**AVIS RELATIF A LA PROTECTION
CONTRE LES EVENTUELS EFFETS NOCIFS ET NUISANCES
PROVOQUES PAR LES RAYONNEMENTS NON IONISANTS
GENERES PAR DES ANTENNES EMETTRICES STATIONNAIRES**

Commune : SOUMAGNE - Exploitant : PROXIMUS

Référence exploitant : 41MIN_01

Rapport n° 1876 / 2023

Figure 1 : Vue en plan des lieux de séjour et des points de contrôle

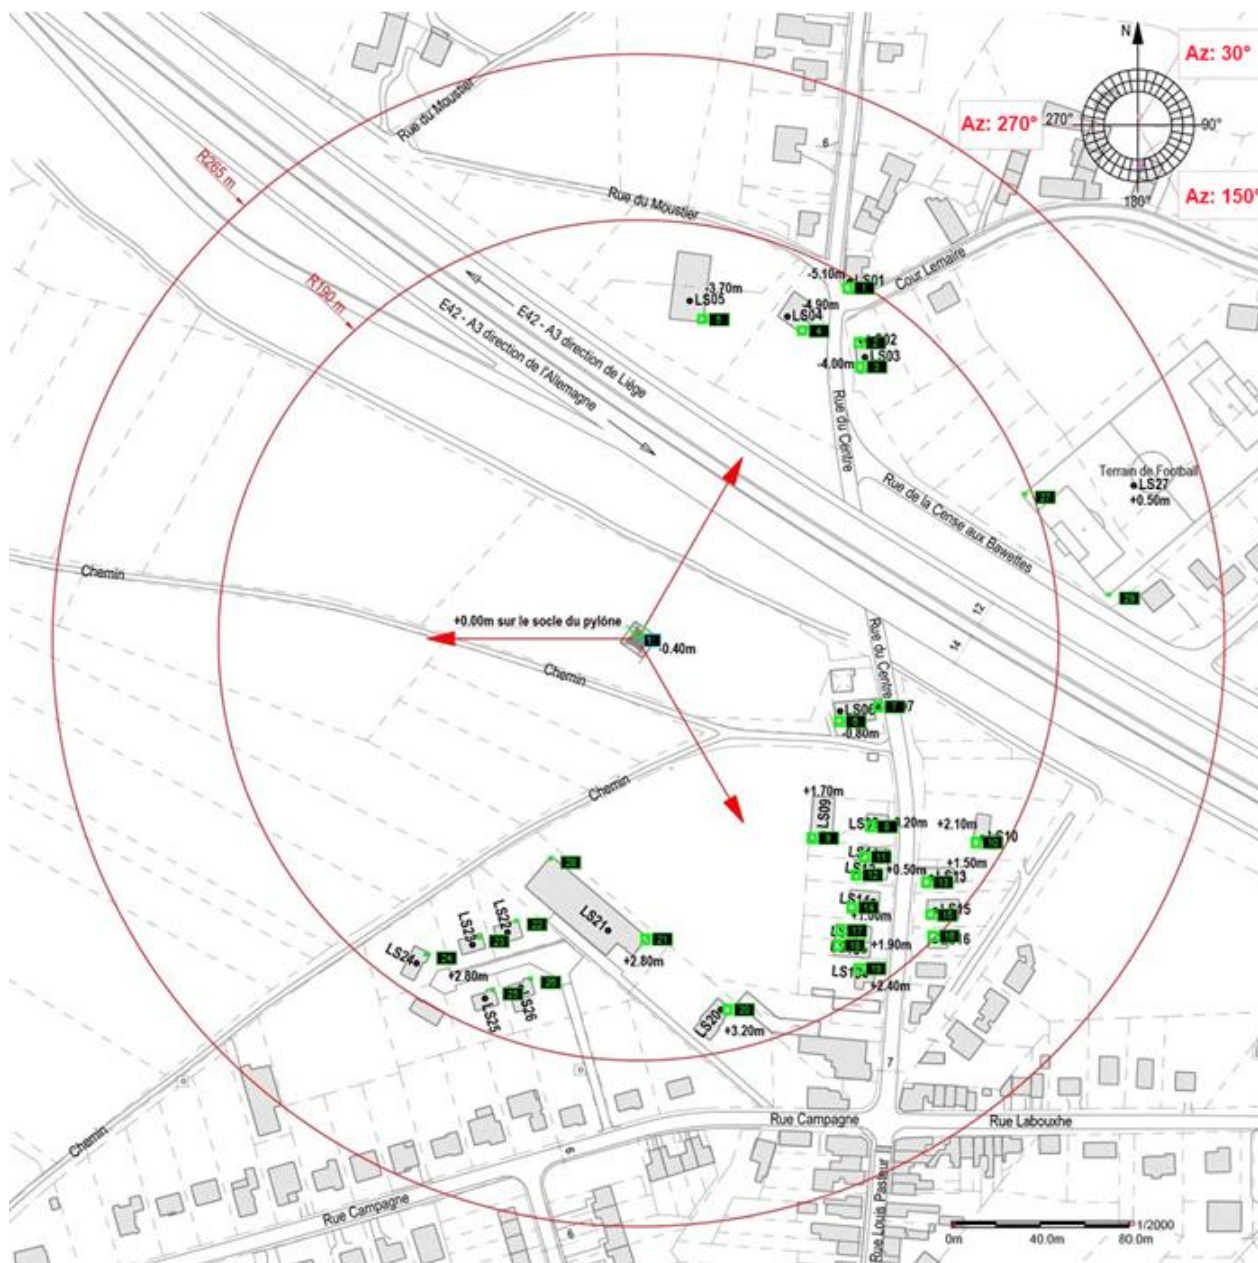
Les fréquences d'émission, la puissance rayonnée par chacune des antennes et leur gain permettent de déterminer le rayon de la zone à analyser. Tout dépassement de la limite par installation est exclu en dehors de cette zone. Le tableau 2 reprend les 35 LS² pour lesquels l'indice d'exposition est le plus élevé. Les différentes colonnes indiquent :

- le numéro du point de contrôle repris sur un des plans de la figure 1;
- le numéro du LS dans lequel se trouve le point de contrôle de la 1^{ère} colonne ;
- l'atténuation d'obstacle prise en compte pour le calcul de l'indice d'exposition dans le LS ;
- le résultat du calcul de l'indice d'exposition.

En ce qui concerne les antennes de l'installation mentionnées dans le tableau 1, la distance maximale à laquelle la limite pourrait être atteinte, à l'extérieur, est égale à 83,3 m. S'il n'y a pas de LS à une distance inférieure, les antennes respectent forcément la limite d'immission.

Dans le cas des LS situés à l'intérieur des bâtiments, une atténuation d'obstacle est prise en compte et il en résulte que la distance maximale à laquelle la limite pourrait être atteinte se réduit à 59,0 m.

Figure 2 : Vue en plan des installations d'antennes dans un rayon de 300 mètres autour de l'installation faisant l'objet de la demande d'avis

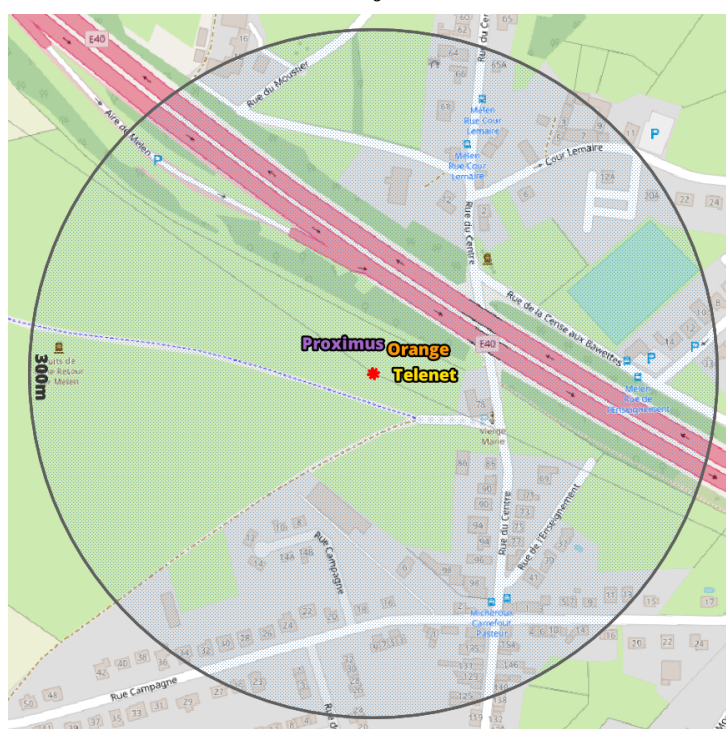
Le plan en projection verticale de la figure 2 indique la localisation des antennes actives éventuelles visées par le décret et situées dans un rayon de 300 mètres autour de l'installation référencée dans le paragraphe 2. Les données de localisation de ces antennes et les avis correspondant sont accessibles via le cadastre en ligne des antennes émettrices stationnaires⁶.

Compte tenu du nombre d'installations localisées dans la figure 2, il apparaît que l'intensité du rayonnement électromagnétique généré, dans les lieux de séjour situés à proximité de l'installation référencée dans le paragraphe 2, par l'ensemble des antennes émettrices stationnaires de l'ensemble des exploitants du même site d'antennes émettrices stationnaires respecte la limite fixée à l'article 4, § 2 du décret.
